PARC EOLIEN DE LE QUESNEL

Commune de Le Quesnel (80)

10. MÉMOIRE EN RÉPONSE À L'AVIS DE L'AUTORITÉ ENVIRONNEMENTALE

Mai
2019

Montage photographique du renforcement du coteau boisé

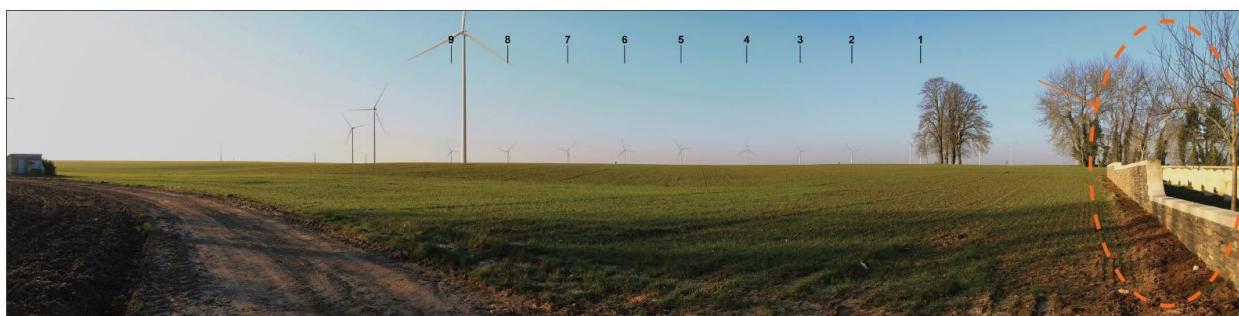
Remarque de l'autorité environnementale (page 8) :

« L'autorité environnementale recommande de démontrer l'efficacité des mesures proposées pour réduire les impacts sur le paysage et le patrimoine liés aux effets de saturation et sinon de reprendre la démarche « éviter, réduire, compenser » pour parvenir à des impacts résiduels négligeables. »

a) Renforcement d'un coteau boisé à Caix pour atténuer la perception du parc éolien depuis les abords de l'église classée :

Comme on peut le voir sur le montage photographique ci-dessous, cette mesure permettra de limiter toute covisibilité entre l'édifice protégé et le parc éolien de Le Quesnel afin d'aboutir à un impact nul à faible (les éoliennes visibles sur la gauche sont celles du parc de Luce).

Carte de confrontation des sensibilités et du projet

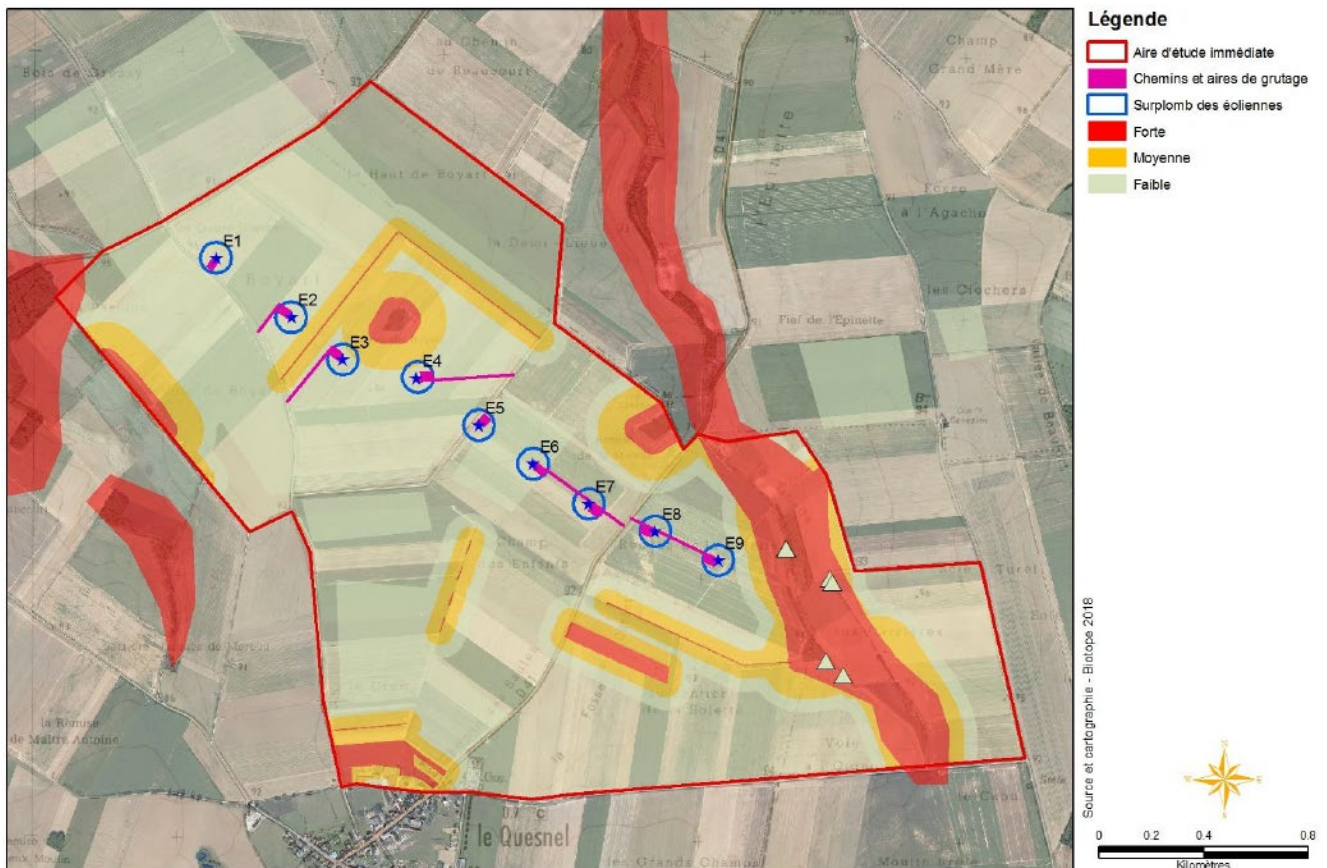
Remarque de l'autorité environnementale (page 9) :

« L'autorité environnementale recommande de présenter des cartes superposant le projet aux enjeux identifiés sur les milieux naturels et la biodiversité. »

Une carte de confrontation des sensibilités (avifaune, chiroptères, végétation et flores) et du projet se trouve dans le document « 7.4.2 Atlas cartographique » à la page 22. Elle est disponible également ci-dessous :
